**Avis de la Mission Régionale d'Autorité environnementale  
de Bourgogne-Franche-Comté  
sur le projet de centrale photovoltaïque au sol  
porté par la société PARAY ENERGIES  
sur la commune de Saint-Léger-lès-Paray (71)**

N°BFC-2023-4155

Figure 4: Le projet et la synthèse des incidences brutes sur le milieu naturel (source : étude d'impact)

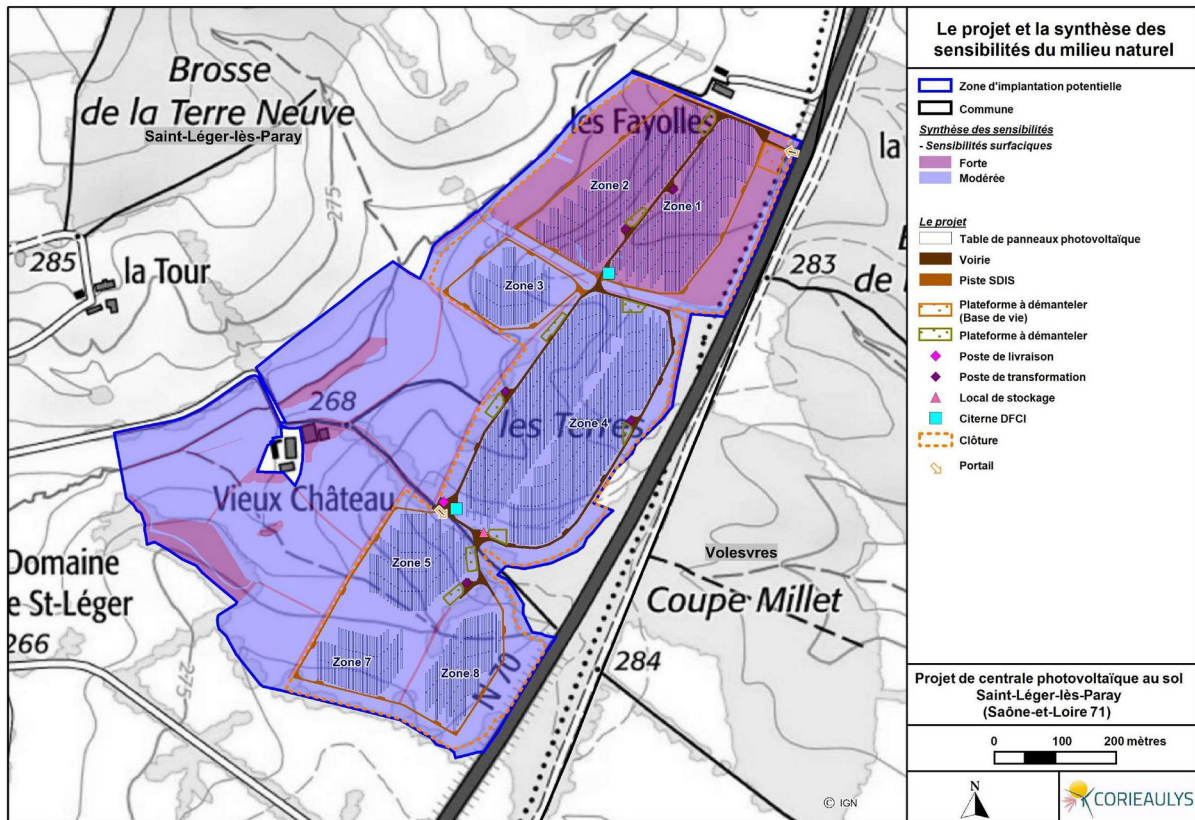
La qualification des enjeux et des impacts du projet sur les habitats apparaît confuse. Les enjeux liés aux fonctionnalités écologiques des habitats sont qualifiés de modérés à forts page 234 et de faibles à forts par le tableau de synthèse page 236.

L'incidence brute du projet sur ces milieux est jugée globalement modérée (prairie de fauche) à forte (plantation de robiniers), le niveau d'incidence sur la mégaphorbiaie étant qualifié comme modéré ou fort selon les tableaux de synthèse consultés<sup>18</sup>.

**La MRAE recommande de présenter les niveaux d'enjeux, d'incidences brutes et résiduelles du projet de façon cohérente dans les différents chapitres de l'étude d'impact.**

Figure 5: Localisation des zones de chasse et de transit pour les chiroptères

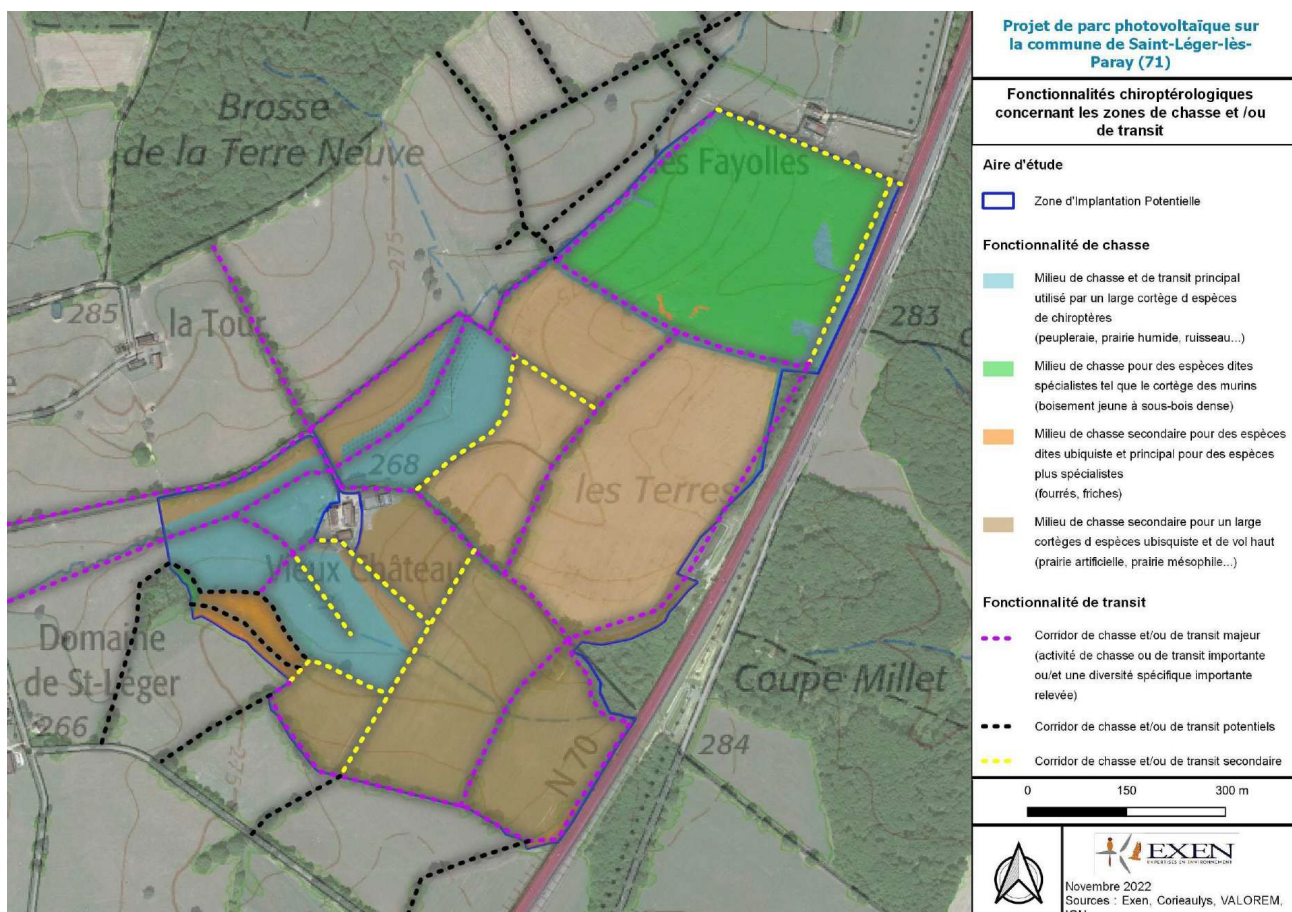
En page 207, le dossier qualifie l'enjeu chiroptère de très faible à fort (voir très fort pour le Minoptère de Schreibers), précisant en page 215 que l'enjeu lié à la fonctionnalité de la ZIP selon les espèces est globalement très faible à modéré. On note que tout ou partie de la ZIP est utilisée par la quasi-totalité des espèces contactées pour la chasse et le transit, le site servant également de liaison entre les boisements de « *Brosse de la Terre Neuve* » et de « *Bois de Bornat* » ou de « *Coupe Millet* ». Des bâtiments et boisements à proximité sont identifiés comme des gîtes favorables, de même que les haies arborées et arbres à cavités présents sur la ZIP. Les zones humides, telles que la mégaphorbiaie, représentent des habitats de chasse majeurs pour l'ensemble des espèces. La plantation de robiniers constitue un milieu de chasse favorable au cortège des Oreillards et une zone de chasse principale pour le cortège des Murins. Cet espace boisé présente des éléments arborés favorables au gîte.

Le niveau d'incidences brut du projet n'est pas qualifié dans le dossier, et aucune carte ou tableau synthétisant les impacts ne sont proposés.

Seul le Murin de Bechstein fait l'objet d'une analyse des effets du projet<sup>23</sup>, qui conclut à un impact résiduel négligeable pour l'espèce. Plus globalement, le dossier juge l'impact résiduel du parc photovoltaïque comme très faible et affirme que le projet ne remettra pas en question les fonctionnalités de gîte, de chasse et de transit au niveau de la ZIP, au regard des mesures mises en place : l'adaptation de l'éclairage du parc, la plantation d'arbres et de haies et la restriction de la période des travaux de mars à septembre. Pour conclure à un impact résiduel très faible, le dossier s'appuie également sur l'évitement géographique de l'ensemble des milieux potentiels aux gîtes et des milieux humides très favorables à la chasse. Les impacts liés au

- **de relever le niveau d'enjeu lié aux fonctionnalités de la ZIP et le niveau d'enjeu sur les espèces de chiroptères à statut de conservation en danger, vulnérable ou quasi menacé au niveau régional ;**
- **de présenter plus clairement les impacts bruts et résiduels du projet sur l'ensemble des chiroptères et de mieux justifier l'absence d'impact résiduel sur les espèces de chiroptères à statut de conservation menacé, au regard de la perte de territoire de chasse et de gîtes potentiels ;**
- **de reprendre l'étude d'impact pour proposer des mesures ERC permettant réellement d'atteindre des impacts résiduels non significatifs pour les espèces présentes ;**
- **de laisser un recul suffisant avec les parties boisées<sup>26</sup>.**
